JRR-3 の設計及び工事の方法の認可申請書（その 1 1）に係る追加説明事項

令和 2 年 8 月 6 日
日本原子力研究開発機構
原子力科学研究所

【R2. 6. 24 ヒアリングコメント】

図1 原子炉本体に接続する配管の配置図

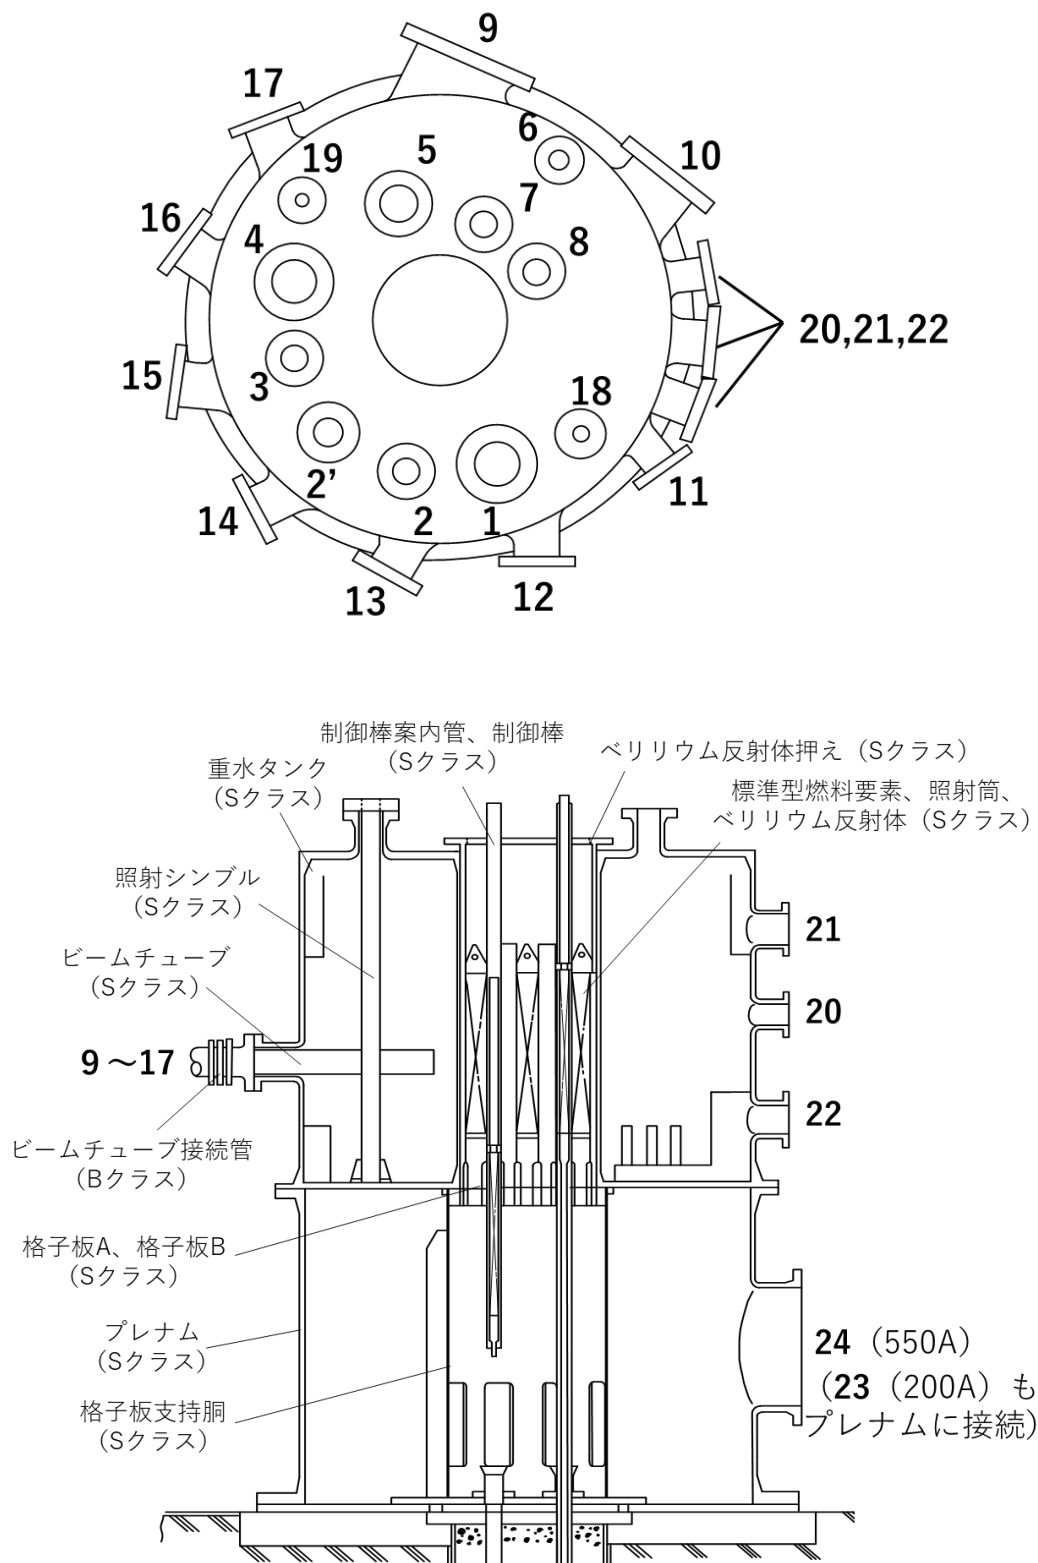
- ・重水タンクに接続する配管が損傷した際に、重水タンクを介して炉心に影響を与えることはないか。
- ・プールゲートは上位波及を考慮する必要があるのではないか。

- ・重水タンクに接続する重水冷却配管について、どのような整理を行い、波及影響を及ぼさないとしたのか図等を用いて説明すること。
- ・プールゲートの上位波及がないとしたことについて、プールゲートの構造を図等で説明すること。

- ・重水タンクに接続する配管について、いくつまでを口径の小さい配管と考えたのか説明すること。

設置変更許可の審査時において耐震重要度分類を見直した際に、原子炉本体に接続する配管類については、口径の大きな 1 次冷却系設備の配管（ $\phi 558.8\text{mm}$ ）について上位波及を考慮することとし、口径の小さな配管（利用設備配管（ $\phi 83\text{mm}$ 、 $\phi 60\text{mm}$ ）、重水冷却系（重水系（ $\phi 165.2\text{mm}$ 、 $\phi 139.8\text{mm}$ ）、ヘリウム系（ $\phi 89.1\text{mm}$ ））配管、重水ダンプ弁接続管（ $\phi 114.3\text{mm}$ ）、自然循環弁接続管（ $\phi 216.3\text{mm}$ ））については炉心燃料からも離れていることもあり、波及影響を及ぼすことはないとして整理した（表 1 に原子炉本体に接続する配管を、図 1 にその配置図を示す）。上記のとおり上位波及を考慮する必要がある機器の整理に当たっては、配管の口径だけでなく、配管の接続する位置や接続先の機器の状況を踏まえ総合的に判断した。

- 1, 2', 4 … フランジの先に接続する配管はないため、上位波及考慮の必要なし。照射シンプルの分岐管である照射物冷却管(φ60mm)は母管の照射シンプル(DR-1:内径160mm、SH-1:内径120mm、SI-1:内径200mm、厚さはいずれも5mm)に比べ径が細いため、その影響は無視できる。また、照射物冷却管は照射試料冷却のためのものであり、原子炉の冷却能力に関係するものでなく、冷却系統施設には該当しない。
- 5 … 重水タンク内に挿入されるクライオスタットについて上位波及を考慮する。
- 2, 3, 6, 7, 8 … フランジの先に接続する配管(φ83mm、φ45mm)はBクラスであるが、配管径が細く、燃料領域上部を通過するものはないことから上位波及のおそれはない。なお、当該配管は設置時においてもBクラスに分類されており、上位波及の考慮対象にもされていない。
- 9~17 … フランジの先に接続するビームチューブ接続管はBクラスであり、Sクラス設備であるビームチューブと前部水封用止板に接続するものであるが、蛇腹構造を有しているものであるため、その構造上、地震によってSクラス設備に影響を及ぼすことはない。
- 18~22 … 重水タンクに接続するプロセス用の配管であり、当該配管の損傷によって重水タンクが損傷を受けても5mSvを超えることはない。また、重水タンク外胴に接続する配管であり、重水タンク内のSクラス機器に接続することもないため、当該配管の損傷によって炉心燃料に影響を及ぼすことはない。
- 23 … プレナムに接続する200A、長さ800mm程度の短管であり、構造上、その損傷によりプレナムに影響を及ぼすことはない。
- 24 … 原子炉プール内に設置される1次冷却系配管について上位波及を考慮する。

なお、原子炉本体に接続する重水冷却系配管(No. 21 重水出口:HWS-R-1、No. 22 重水入口:HWS-R-8) 及び自然循環弁接続管(No. 23) に関しては、許可時において上位波及を考慮する設備に位置付けてはいないが、基準地震動 S_s に対して耐震性を有することを確認している(5、6ページに基準地震動 S_s に対する重水冷却系配管の評価結果の抜粋を、7,8ページに自然循環弁接続管の評価結果の抜粋を示す)。

【自然循環弁接続管】

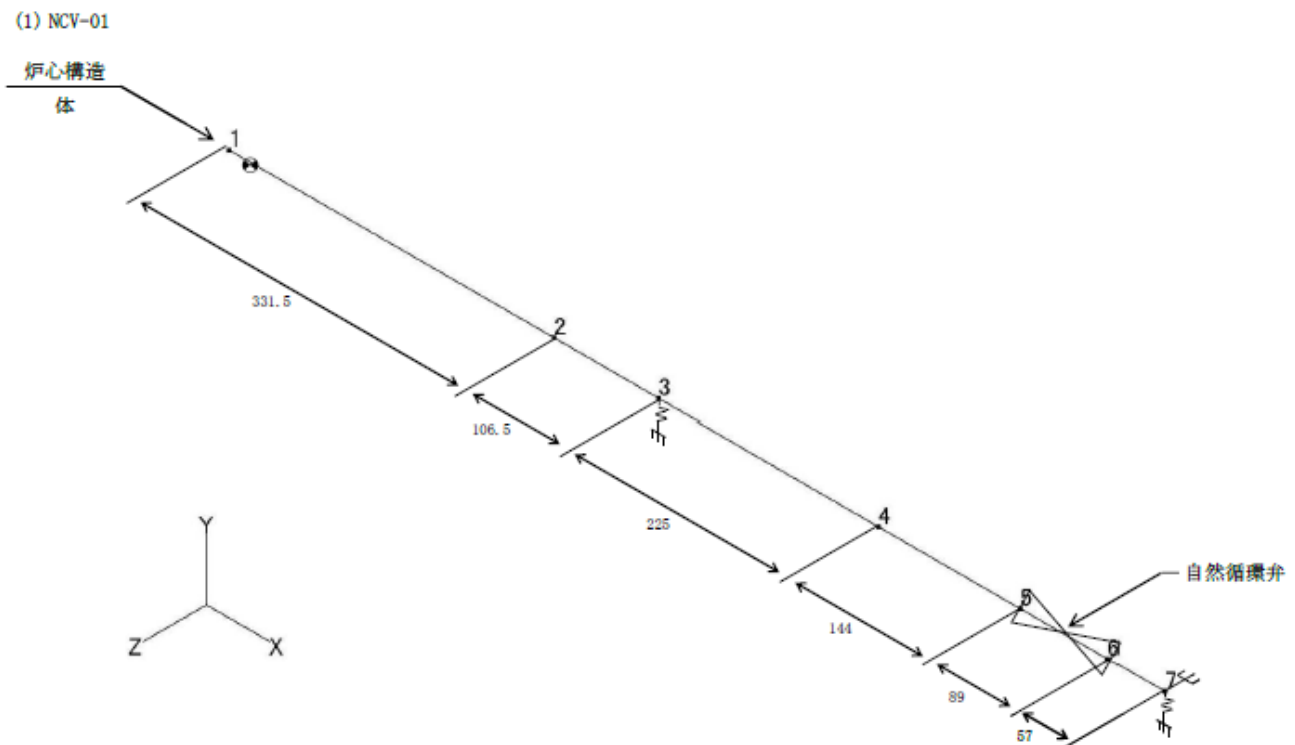
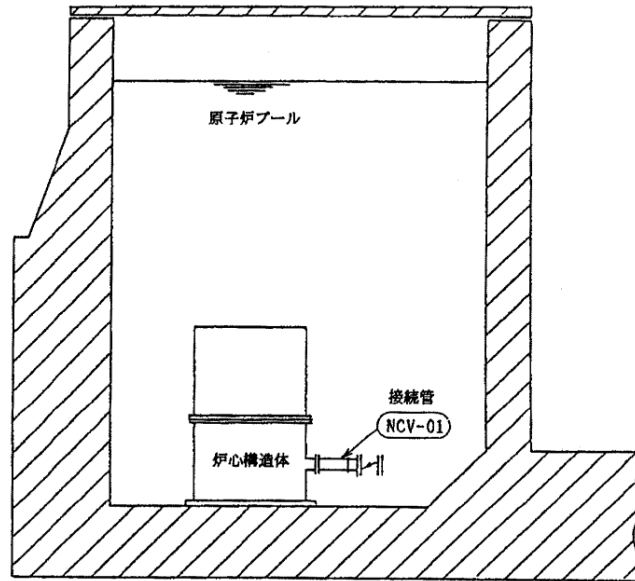
- ・自然循環弁接続管に対する S クラスの耐震評価を実施している場合は結果を示すこと。

自然循環弁接続管に関しては、耐震重要度の見直し（AクラスからBクラスに変更）に伴い、再評価の必要性を検討した結果、設置時の耐震計算書における地震力（設計震度：水平0.58、鉛直0.29）の方が今回適用する地震力（水平設計震度0.29）より大きいため、耐震性再評価の必要なしとした機器である。

自然循環弁接続管に対し、IV_ASの評価を実施し、十分な耐震性を有していることを確認した。

発生応力は許容応力を満足している。
